<p>Sitzungsvorlage</p> <p>Federführend: Bamberger Service Betriebe</p> <p>Beteiligt: 13 Amt für Bürgerbeteiligung, Presse- und Öffentlichkeitsarbeit 20 Kämmerei 30 Ordnungsamt 31 Straßenverkehrsamt 4 Zentrum Welterbe 61 Stadtplanungsamt 62 Bauordnungsamt 68 Amt für Verkehrsplanung FB 6A Baurecht, Zentrale Vergabe- und Beschaffungsstelle</p>	<p>Vorlage- Nr: VO/2022/5300-BSB</p> <p>Status: öffentlich</p> <p>Aktenzeichen: Datum: 15.03.2022 Referent: Thomas Beese</p>						
<p>Untere Brücke Verkehrssicherheit - Weiteres Vorgehen</p>							
<p>Beratungsfolge:</p> <table border="0" style="width: 100%;"> <tr> <td style="width: 33%;">Datum</td> <td style="width: 33%;">Gremium</td> <td style="width: 33%;">Zuständigkeit</td> </tr> <tr> <td>06.04.2022</td> <td>Bau- und Werksenat</td> <td>Entscheidung</td> </tr> </table>		Datum	Gremium	Zuständigkeit	06.04.2022	Bau- und Werksenat	Entscheidung
Datum	Gremium	Zuständigkeit					
06.04.2022	Bau- und Werksenat	Entscheidung

Technischer Bericht Nr. 028-713234423- 100
vom 20.12.2021

Aufgabe der Begutachtung: **Risikobewertung der Absturzgefahren an der Unteren Brücke, Bamberg**

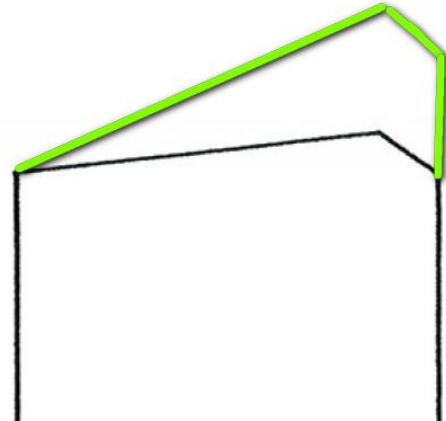
- Geländer an der Innenseite der Brüstungsmauer mit einer Höhe von min. 110 cm Höhe. Nachteilig an dieser Lösung ist, dass weiterhin eine große Aufforderung besteht, die Mauerkrone zu betreten. Die Stirnseiten der Mauerkronen müssten daher unbedingt ebenfalls mit einem Geländer versehen werden. Der Aufenthalt auf der Mauerkrone kann aber nicht wesentlich verringert werden.
- Geländer an der Außenseite der Mauerkronen mit einer Höhe von ca. 50 cm. Diese Lösung erreicht eine teilweise Reduzierung des Unfallrisikos, sie verhindert den Absturz von Sitzenden. Sie kann aber nicht den Absturz von stehenden oder laufenden Personen verhindern.

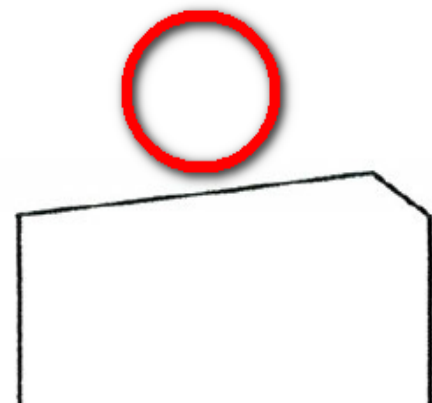
- Abweisendes Element

Dies kann auch erreicht werden, indem man ein großes Element (rundes Rohr, Vierkant, Dreiecksprofil) in der Mitte der Mauerkrone anbringt. Dadurch wird das Sitzen sehr unbequem und wird nach kurzer Zeit abgebrochen.

Ein Laufen auf der Mauerkrone ist kaum möglich und erfordert hohe Konzentration.

Es sollten daher Maßnahmen getroffen werden, die das Absturzrisiko verringern können. Am wirkungsvollsten dürfte dies durch eine Änderung des Neigungswinkel der Mauerkrone geschehen.
